**Verslag huishoudelijke elektrische installatie op laagspanning en zeer lage spanning****Algemeen:**

Referentie: 013-20260701-01	Datum controle: 01/07/2026
Keurder: 013

Eigenaar:	Snauwaert Jeannine	EAN-code:	541448820070510940
Adres installatie:	Muizelstraat 57, 8790 - Waregem	Nummer teller(s):	1sag11005502894
		Distributienetbeheerder installatie:	Fluvius
Datum uitvoering installatie:	☒ Vóór 01/10/1981 ☒ Tussen 01/10/1981 en 01/06/2020 ☐ Vanaf 01/06/2020		
Type:	☒ Wooneenheid ☐ Niet-huishoudelijk ☐ PV ☐ Batterij ☐ Laadpaal

☐ 6.4 (Gelijkvormigheidscontrole voor ingebruikname)
☐ 6.4 (Belangrijke wijziging/uitbreiding)
☐ 6.5 (Controlebezoek)
☐ 8.4.1 (Controlebezoek van een oude installatie voor de verzwaring van de aansluiting op het openbaar distributienet)
☒ 8.4.2 (Controlebezoek van een oude installatie bij verkoop)
☐ 8.4.3 (Vrij controlebezoek van een oude installatie)
☒ Afwijkende beschikkingen (Boek 1) toegepast
☐ Herkeuring op het verslag

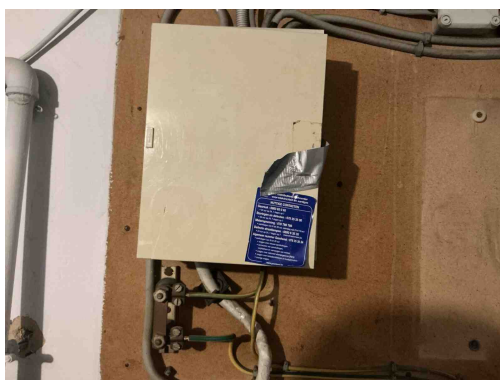
A11 - De aardingsonderbreker is niet op een normale manier bereikbaar (Boek 1: 5.4.3.5).

B02 - Het elektrisch verdeelbord is onvoldoende bereikbaar (Boek 1: 5.3.5.1).

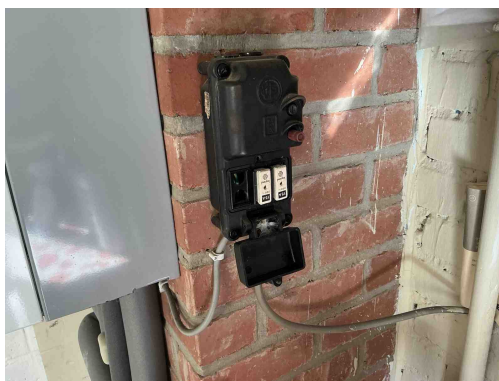
T23 - Het elektrisch materiaal is beschadigd. (Boek 1: 1.4.1.3).

Opmerking: Oa deur van verdeelbord

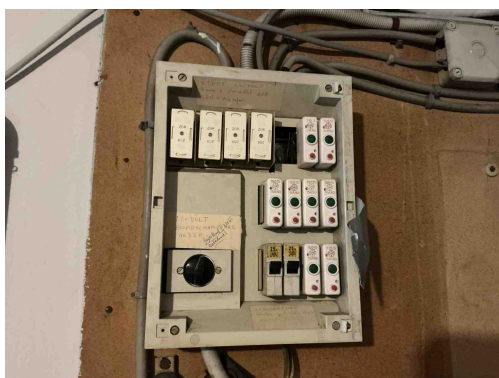
B17 - De voedingsspanning is niet op elk bord vermeld (Boek 1: 3.1.3.3).

B04 - De aanduiding van de kringen, klemmen en/of schakelapparatuur ontbreekt, is onjuist of is onvolledig (Boek 1: 3.1.3.1/5.1.6.1).

B30 - De houder van de beveiliging in een huishoudelijke ruimte is niet voorzien van aangepaste kalibreerelementen (Boek1: 5.3.5.5).

D08 - De nodige markeringen op de beveiligingstoestellen ontbreken of zijn onleesbaar (Boek 1: 5.3.5.5).
Opmerking: Oa kortsluitvermogen

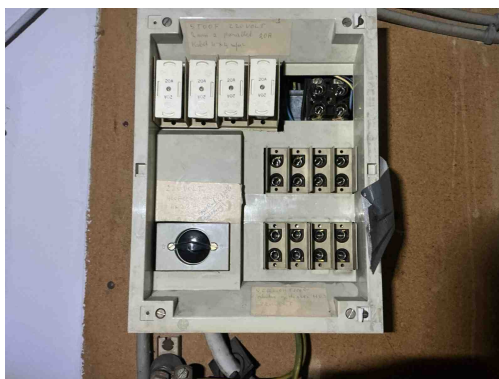
B17 - De voedingsspanning is niet op elk bord vermeld (Boek 1: 3.1.3.3).

B04 - De aanduiding van de kringen, klemmen en/of schakelapparatuur ontbreekt, is onjuist of is onvolledig (Boek 1: 3.1.3.1/5.1.6.1).

B30 - De houder van de beveiliging in een huishoudelijke ruimte is niet voorzien van aangepaste kalibreerelementen (Boek1: 5.3.5.5).

B06 - Het elektrisch verdeelbord heeft niet de minimale beschermingsgraad IPXX-B in een gewone ruimte (Boek 1: 4.2.2.3).

D08 - De nodige markeringen op de beveiligingstoestellen ontbreken of zijn onleesbaar (Boek 1: 5.3.5.5).
Opmerking: Oa kortsluitvermogen

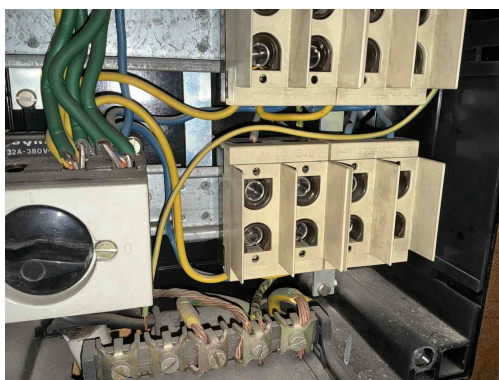
B30 - De houder van de beveiliging in een huishoudelijke ruimte is niet voorzien van aangepaste kalibreerelementen (Boek1: 5.3.5.5).

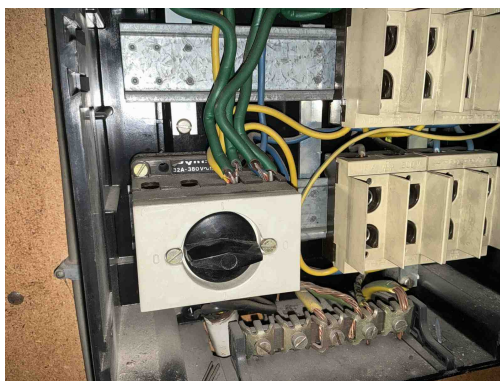
C04 - De waarde van de beveiliging tegen overbelasting is niet in overeenstemming met de leiding of verbruiker stroomafwaarts (Boek 1: 4.4.1.1).

Opmerking: Oa de minimale sectie voor een automaat van 25A is 4mm, bij 40A (DNB) is de minimale sectie 6mm...

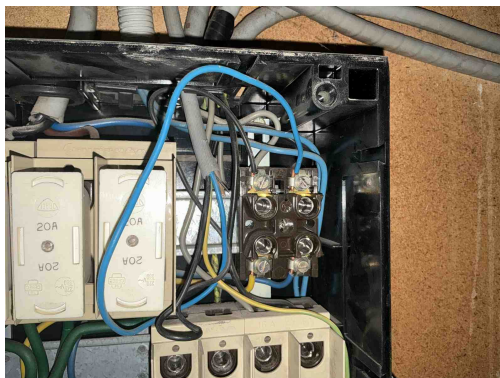
C04 - De waarde van de beveiliging tegen overbelasting is niet in overeenstemming met de leiding of verbruiker stroomafwaarts (Boek 1: 4.4.1.1).

Opmerking: Oa de minimale sectie voor een automaat van 25A is 4mm, bij 40A (DNB) is de minimale sectie 6mm...

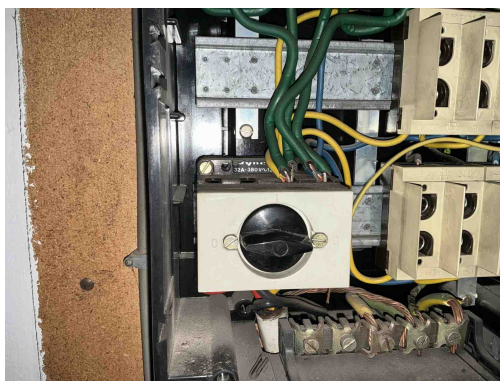
C04 - De waarde van de beveiliging tegen overbelasting is niet in overeenstemming met de leiding of verbruiker stroomafwaarts (Boek 1: 4.4.1.1).

Opmerking: Oa de minimale sectie voor een automaat van 25A is 4mm, bij 40A (DNB) is de minimale sectie 6mm...

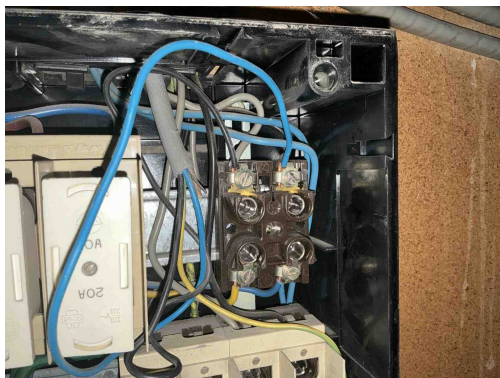
T21 - Het elektrisch materieel is niet geplaatst volgens de voorschriften van de fabrikant/ regels van goed vakmanschap . (Boek 1: 1.4.1.3)

Opmerking: Oa maximaal aantal geleiders (2) overschreden

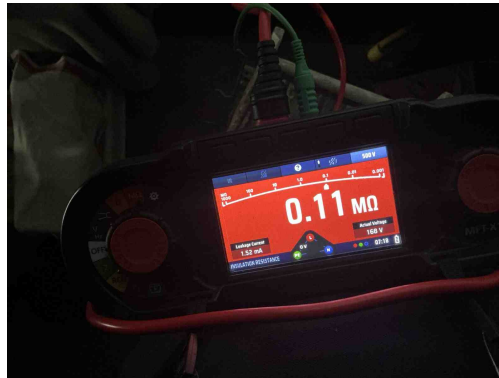
B16 - De interne soepele geleiders zijn niet aan beide uiteinden voorzien van samenknijpende hulzen of evenwaardig (Boek 1: 5.3.5.5).

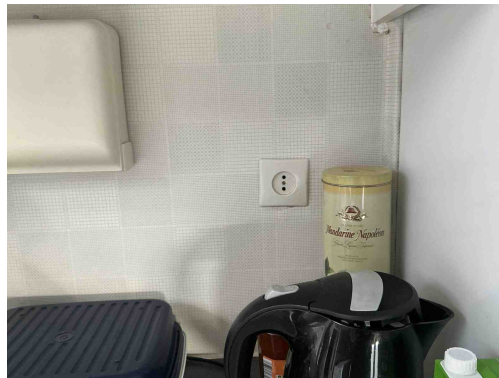
I01 - De waarde van de isolatieweerstand per kring dient tenminste 0,50 Mohm ($1000 \times U_{\text{test}}$) te zijn (Boek 1: 6.4.5.1).
Opmerking: Oa kring 25A

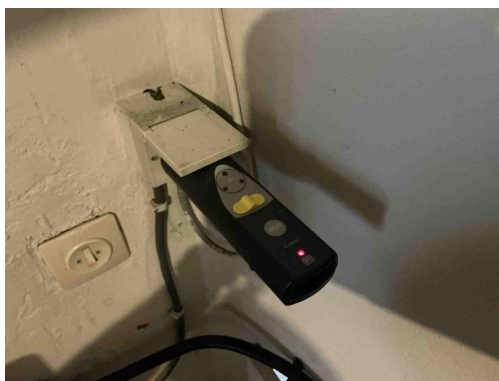
T11 - De contactdozen waarvan de toegekende stroomsterkte maximaal 16A en de toegekende spanning maximaal 250V bedraagt en niet bedoeld zijn voor de voeding van een of meerdere verbruikstoestellen voor een specifiek doel en niet geplaatst zijn in of op schakel- en verdeelborden, beschikken niet of IPXX-D (incl. gemeenschappelijke delen residentieel geheel) (Boek 1: 4.2.2.3/5.3.5.2).

Opmerking: Oa garage, keuken

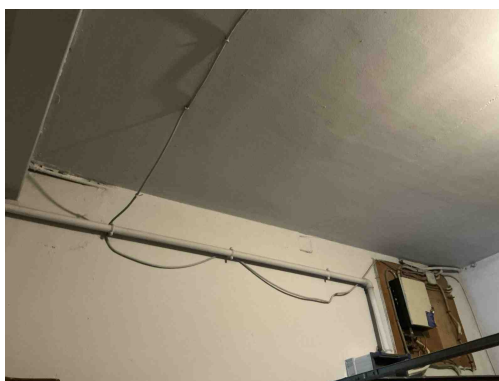
A16 - Er is geen continuïteit van de beschermingsgeleider van de contactdoos (Boek 1: 5.4.3.4).
Opmerking: Oa garage, slaapkamer

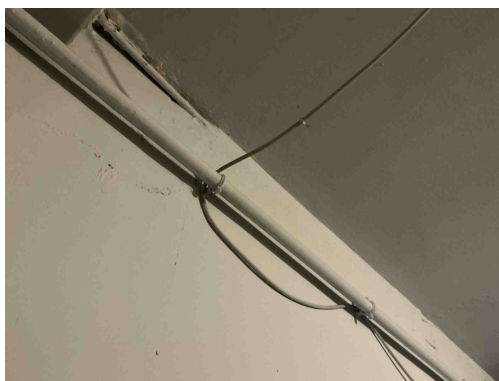
C13 - Onvoldoende bevestiging van de leiding(en) (Boek 1: 5.2.9.5).
Opmerking: Oa garage

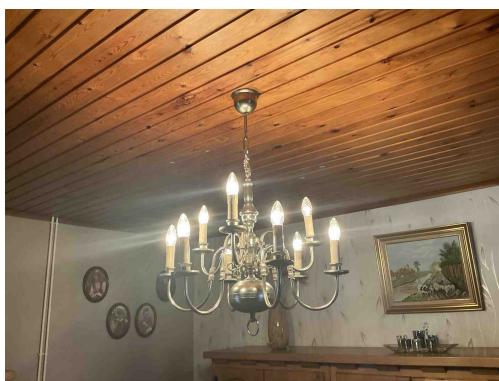
C24 - De afstand tussen de elektrische leiding(en) en niet elektrische leiding(en) is onvoldoende (Boek 1: 5.2.8).
Opmerking: Oa garage

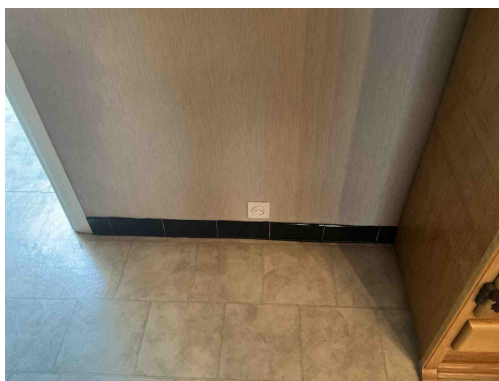
Het gebruik van een klasse 0 toestel is verboden.
Opmerking: Oa luster living

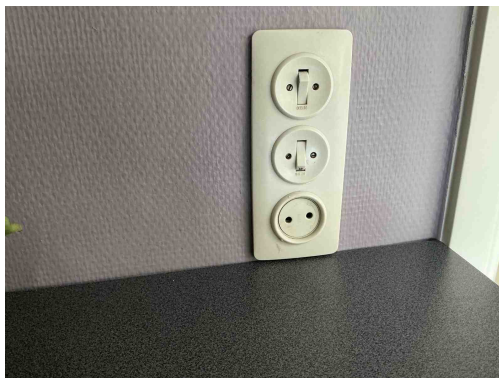
A20 - Er bevindt zich een contactdoos zonder beschermingsgeleider in de elektrische installatie. Deze is niet geplaatst achter een differentieelstroombeschermingsinrichting met grote (max. 30mA) of zeer grote (max. 10mA) gevoeligheid.

Opmerking: Oa living, keuken

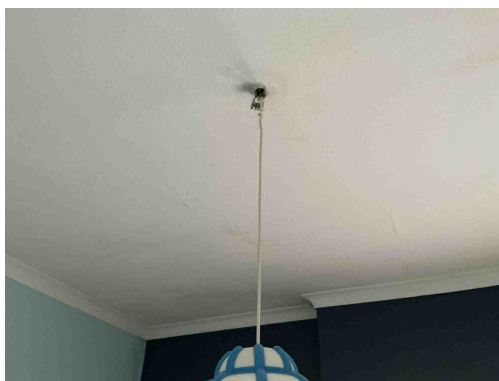
T09 - Bepaalde contactdozen en/of schakelaars zijn beschadigd (Boek 1: 1.4.1.3).

Opmerking: Oa mechanisme is defect

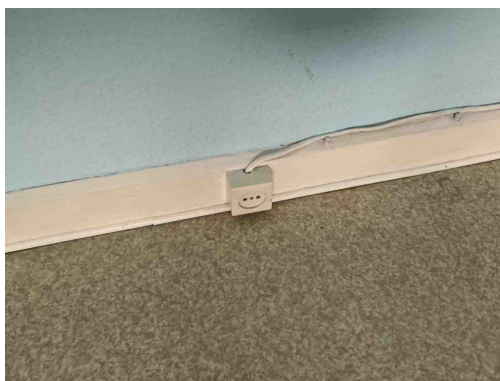
C26 - De verbindingen zijn niet gebeurd in borden, in aftakdozen, aan de klemmen van contactdozen, schakelaars of in de verlichtingstoestellen (Boek 1: 5.2.6.1).

Opmerking: Oa slaapkamer

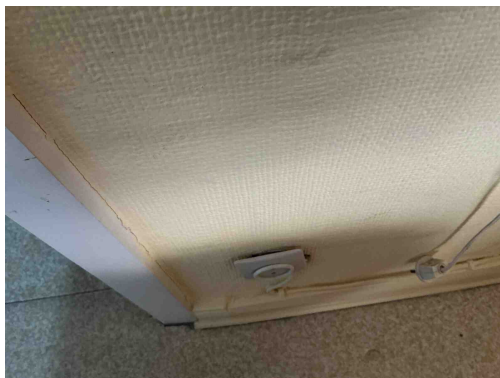
T13 - Opbouwcontactdozen en/of -schakelaars zonder achterplaatje mogen niet rechtstreeks op een brandbare ondergrond bevestigd worden (Boek 1: 4.3.3.5).

Opmerking: Oa slaapkamer, zolder

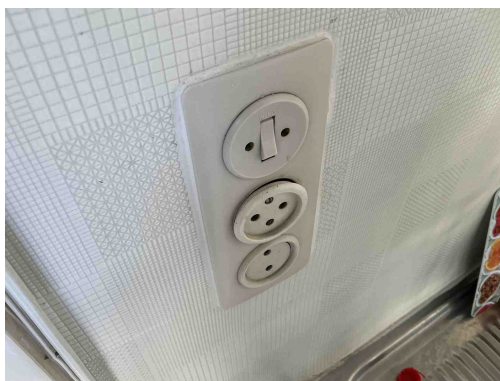
T10 - Bepaalde contactdozen en/of schakelaars zijn niet degelijk bevestigd (Boek 1: 1.4.1.3).

Opmerking: Oa slaapkamer, keuken

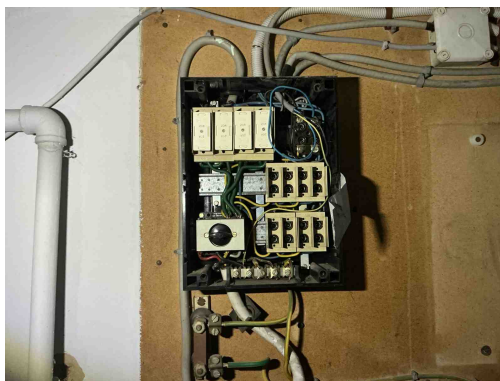
T10 - Bepaalde contactdozen en/of schakelaars zijn niet degelijk bevestigd (Boek 1: 1.4.1.3).
Opmerking: Oa slaapkamer, keuken
